Szervezet:	Összefogás Lakásszövetkezet
Jegyzőkönyv felvételének helye:	Budapest, XVI. Ker., Olga u. 34.
Bejárás időpontja:	2021. szeptember 9.
Tűzvédelmi bejárást végezte:	Zöld Lajos (TrendSys Kft.) – Tűzvédelmi előadó

Az ellenőrzés célja a bejárás során felmerülő hiányosságok feltárása, intézkedés a nem-megfelelőségek megszüntetésére a tűzvédelmi megfelelőség követelményeinek teljesülése érdekében.

1.)

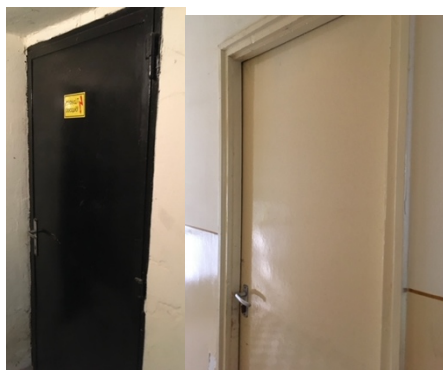
A lámpáról hiányzott a búra, így a mechanikai sérülés elleni védelem nincs biztosítva.

Az MSZ EN 60598-1 szabvány 9.2 pontja A villamos lámpát a mechanikai sérülés elleni védelem érdekében burával ellátva kell kiépíteni és üzemeltetni.

Az MSZ EN 60598-1 szabvány 8.2.1. A lámpatestek kialakítása olyan legyen, hogy aktív részeit ne lehessen megérinteni, ha lámpatestet a rendeltetésszerű használatnak megfelelően felszerelték és bekötötték, valamint ha a lámpatest a fényforrások vagy a gyújtók cseréje céljából nyitva van. Alapszigetelésű részeket a lámpatest külső felületén megfelelő érintés elleni védelem nélkül nem szabad használni.

2.)

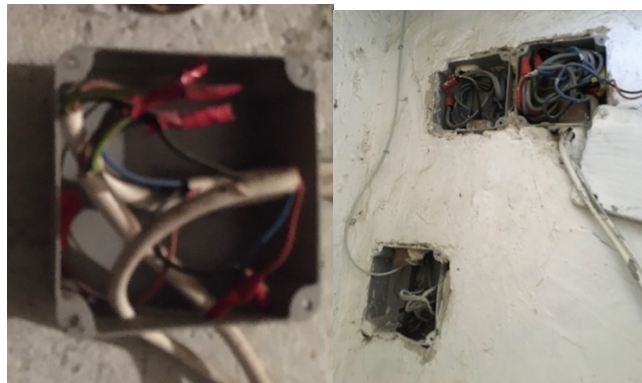
Több helységbe és tárolóba nem biztosították a bejutás lehetőségét, így azoknak az ellenőrzése megghiúsult.
